原子力空母の 防災範囲見直し徹底批判

内閣府の 「原子力艦の原子力災害対策マニュアル検証に係る 作業委員会」 による決定の問題点

2016年(平成28年)5月22日
原子力空母母港化の是非を問う住民投票を成功させる会
市民シンポジウム資料

<漏えい率が過少>

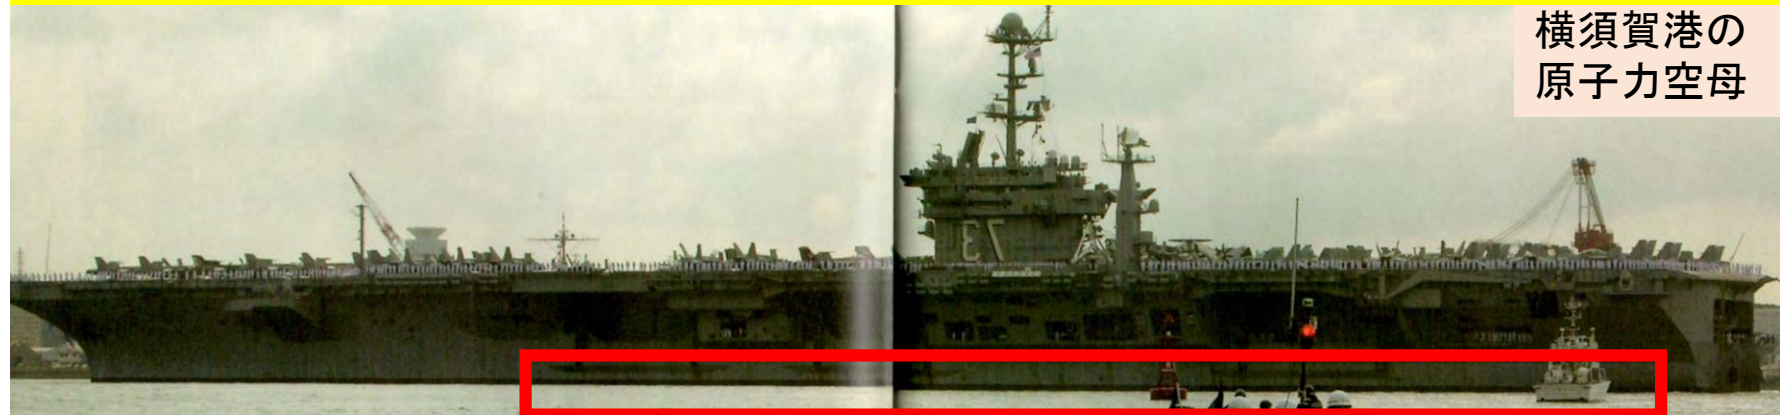
蓄積された死の灰がどれだけ飛散するか＝漏えい率は空母の場合は100%となりうるという最悪の想定が必要だが、委員会の前提条件が「漏えい率は原発と同じ」とされた。→委員会の存在意義の喪失

原子力空母の場合は、
メルトダウン時には、艦底を突き抜け、海水に接触する。

<原子炉の最大出力の比較>

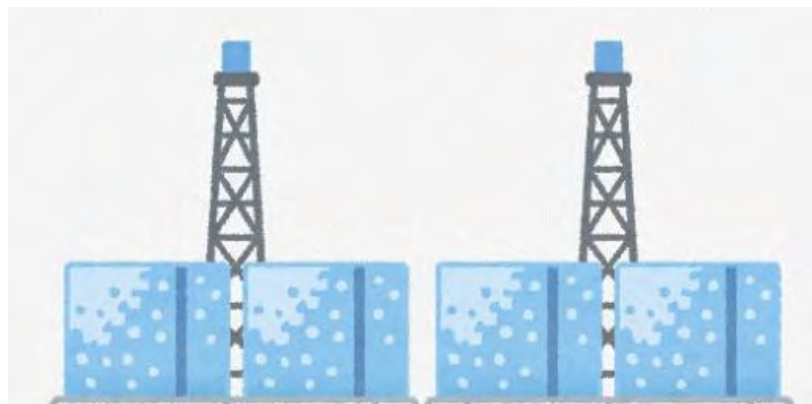
原発と空母の原子炉の最大出力の比較が誤り

【内閣府】
空母の
最大出力は
原発の20%

これに対し、是正を要請。

=空母は2基搭載=120万kWが妥当=よって40%とすべき。

前回(2003年/H15)内閣府報告の想定と今回試算の想定

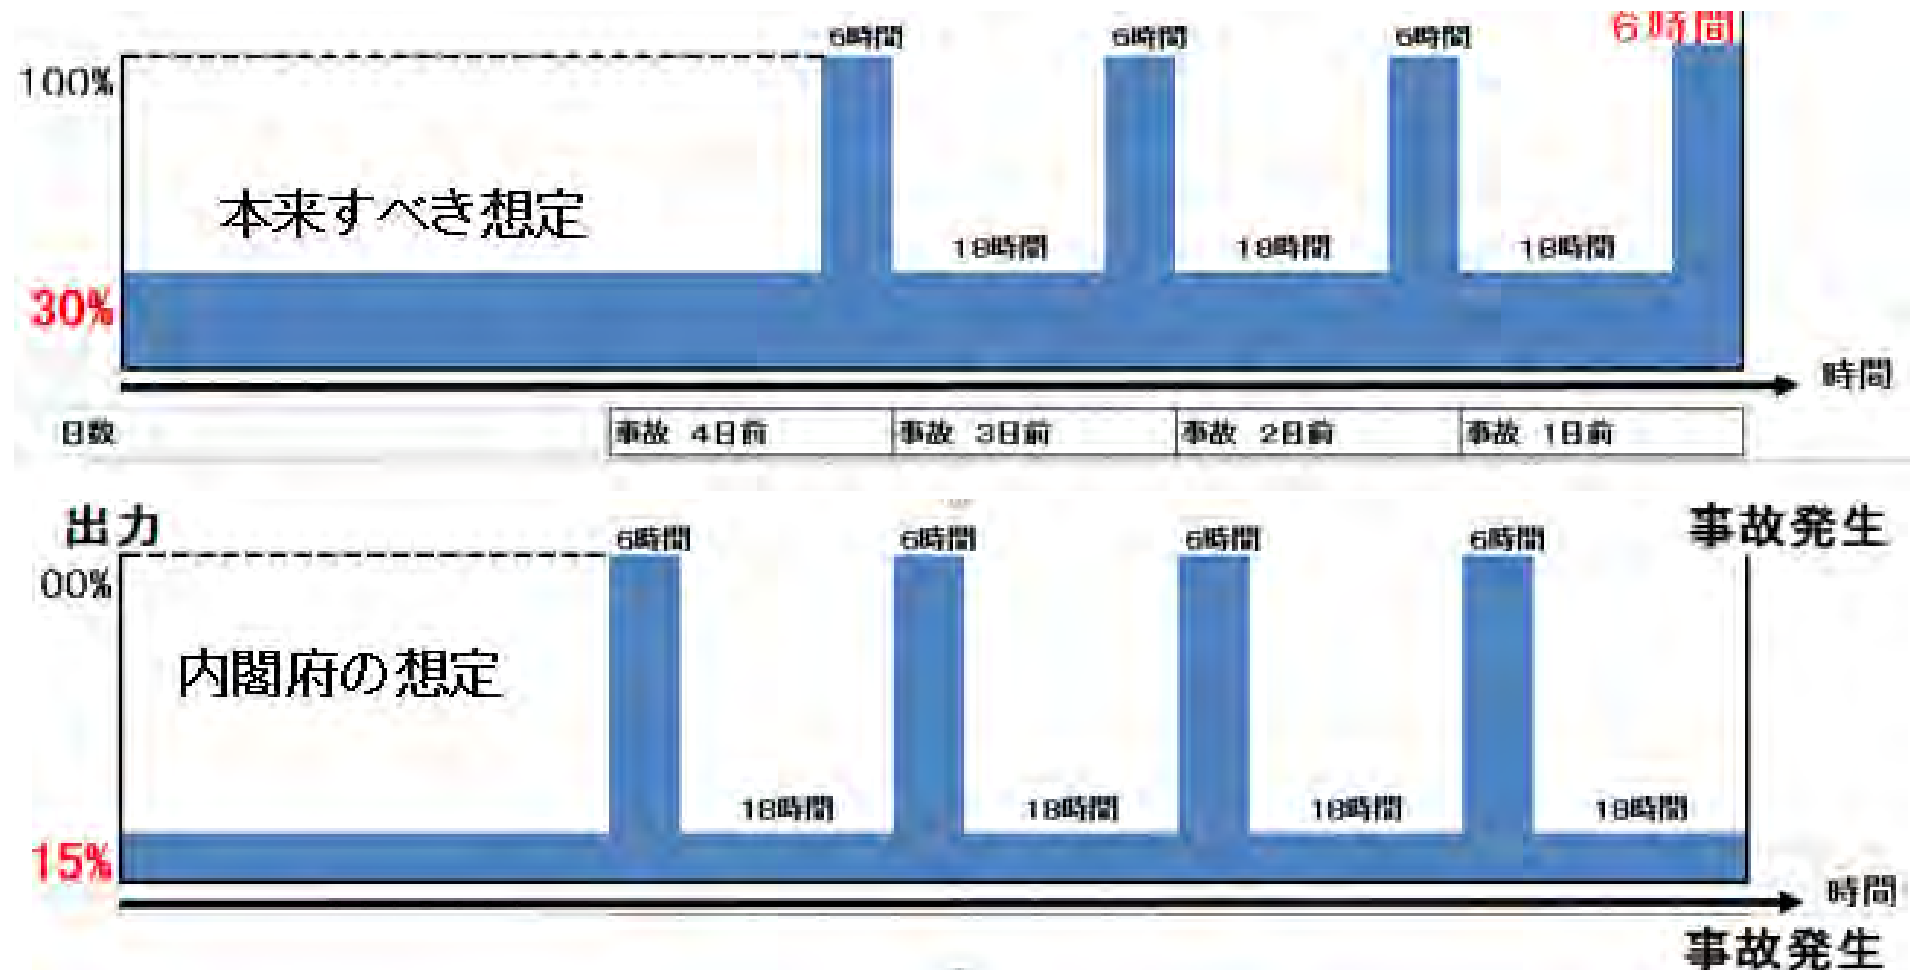
2) 事故直前の出力推移

事故直前の
6時間は
100%と
厳しく
考えるべき

H15年の内閣府試算では

①平均出力25%

②直前6時間は100%になっていた。

問題点：船は移動できるから安全？？

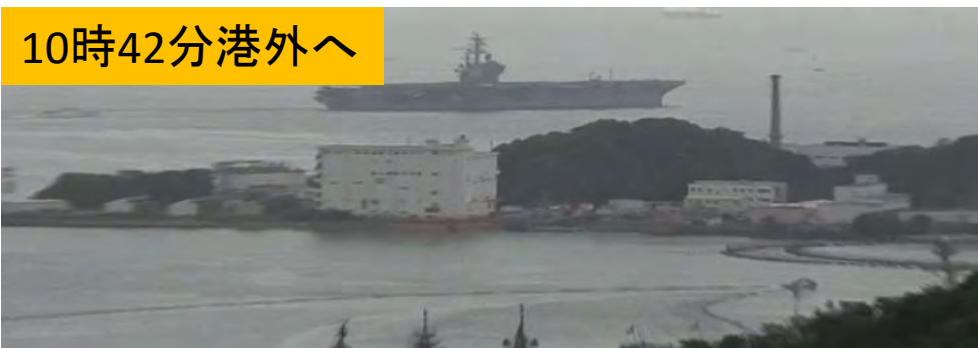
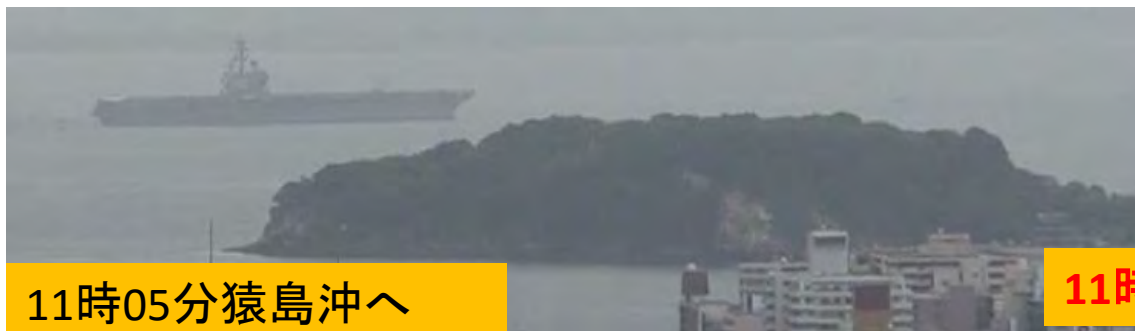
平常時の横須賀港を出るまでの時間は？ 事故時にタグボートは機能するか？

原子炉が停止した場合、空母は補助動力では航行できない(99年のステニス のサンディエゴでの緊急停止時の例)。タグボートの曳航では時間がかかり放射被害が広域に拡散する。
